**Rapport d'analyse environnementale
pour le projet d'élargissement de la chaussée sur le pont
Monseigneur-Langlois entre Salaberry-de-Valleyfield
et Coteau-du-Lac**

Dossier 3211-05-442

Le 19 mars 2013

FIGURE 4 : EMBLEMMENT DES ZONES D'EMPIÈTEMENT TEMPORAIRES ET PERMANENTES DANS L'HABITAT DU POISSON

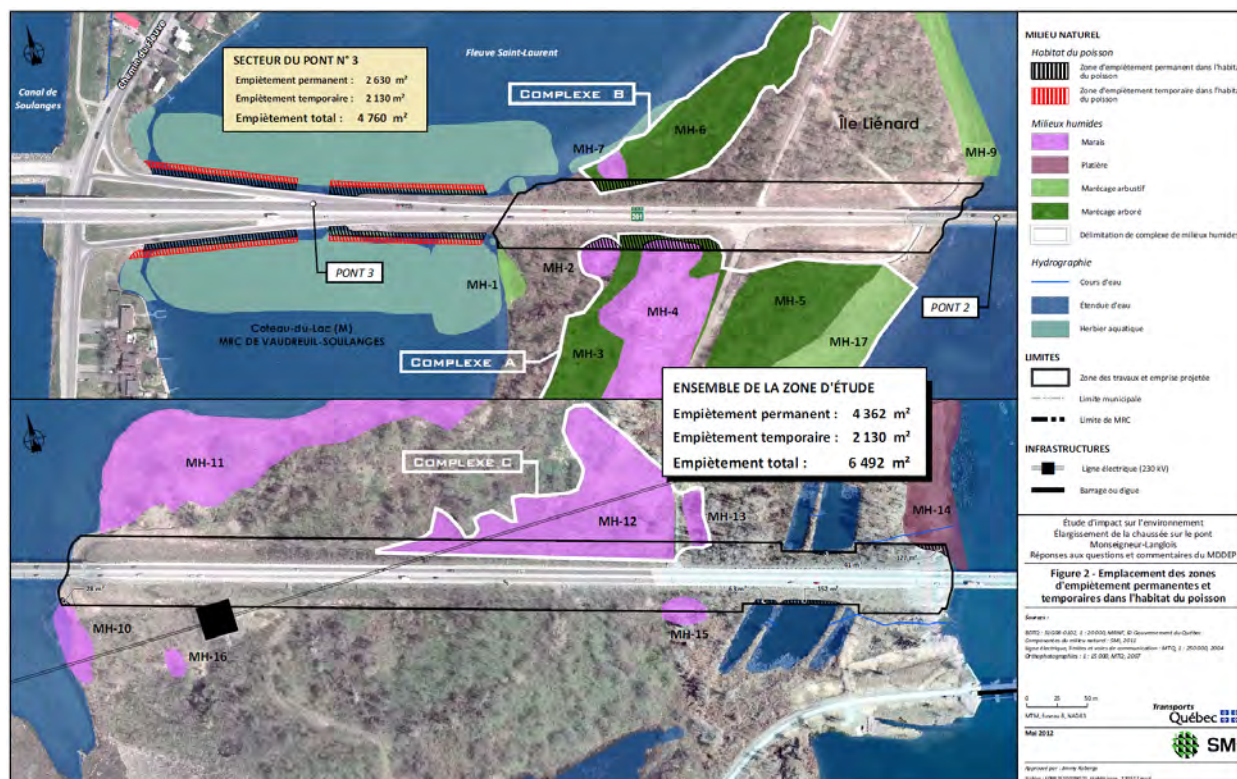
Nous sommes d'avis que le projet engendrera des impacts significatifs pour la faune ichtyenne et son habitat. Cependant, nous croyons que l'ensemble des mesures que prévoit mettre en place l'initiateur pendant les travaux pour contrer notamment l'apport de sédiments et autres contaminants dans le milieu hydrique et assurer le libre passage du poisson dans le secteur du pont numéro 3 contribuera à minimiser ces impacts de façon acceptable.

En ce qui concerne la compensation des pertes d'habitats temporaires et permanentes de la faune ichtyenne, le MTQ doit élaborer, en collaboration avec le MDDEFP, un programme de compensation. Pour ce faire, il doit chercher à compenser les pertes dans des secteurs situés le plus près possible du site perdu et à valeur écologique comparable. La compensation devra se réaliser par type

FIGURE 5 : ÉMPLACEMENT DES ZONES D'EMPIÈTEMENT EN MILIEU HUMIDE

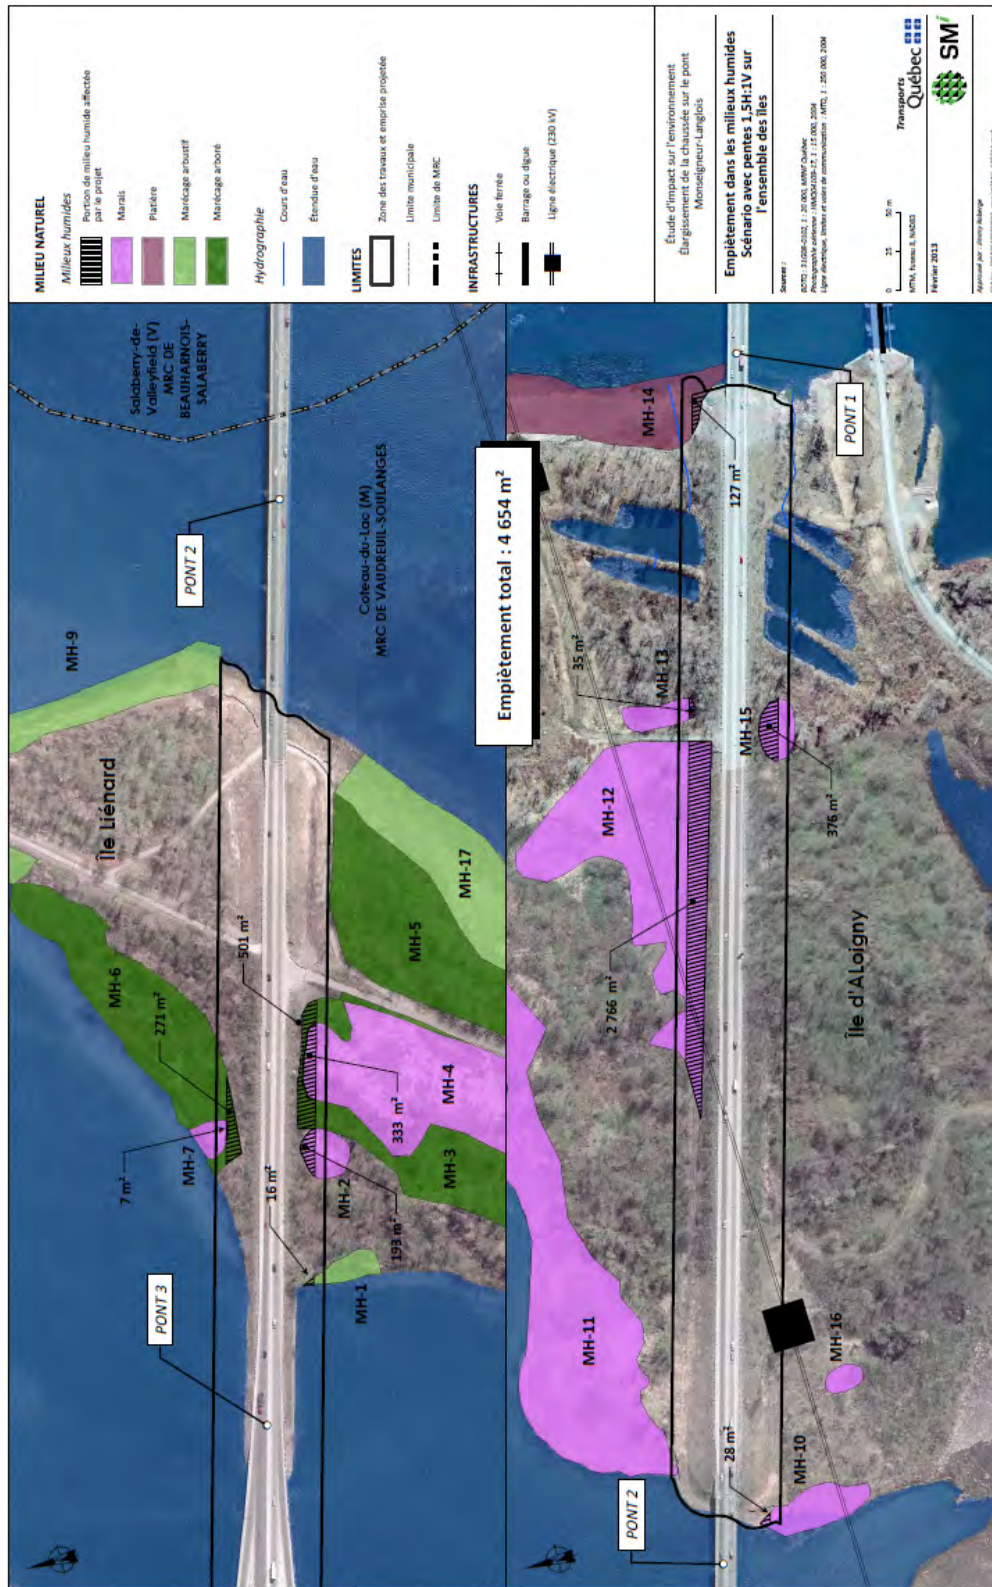
Nous sommes d'avis que le MTQ a réalisé des efforts notables pour minimiser l'empiètement par le projet sur les milieux humides. Les pertes inévitables seront compensées par ce dernier. À cet égard, il doit élaborer, en collaboration avec le Ministère, un programme de compensation pour les pertes de milieux humides. La compensation doit viser la protection ou la création d'un milieu humide d'une valeur écologique au moins égale et d'une superficie équivalente à celle perdue. Ce milieu doit également être protégé par un milieu terrestre d'une superficie équivalente à celle du milieu humide perdue. Le programme devra être transmis au Ministère au moment de la demande visant l'obtention du certificat d'autorisation prévu à l'article 22 de la LQE.

La réalisation des travaux compensatoires devra être terminée au plus tard deux ans après la date de délivrance du certificat d'autorisation délivré en vertu de l'article 22 de la LQE. Enfin, pour s'assurer du maintien de l'intégrité de la zone qui a fait l'objet du projet de compensation, un suivi de l'état du milieu devra être effectué sur une période de cinq ans (an 1, 3 et 5) à la suite de sa réalisation. Les rapports de suivi devront être présentés au Ministère dans les six mois après la fin de chaque suivi. Si des améliorations aux aménagements s'avéraient nécessaires, elles devront être apportées dans les meilleurs délais.
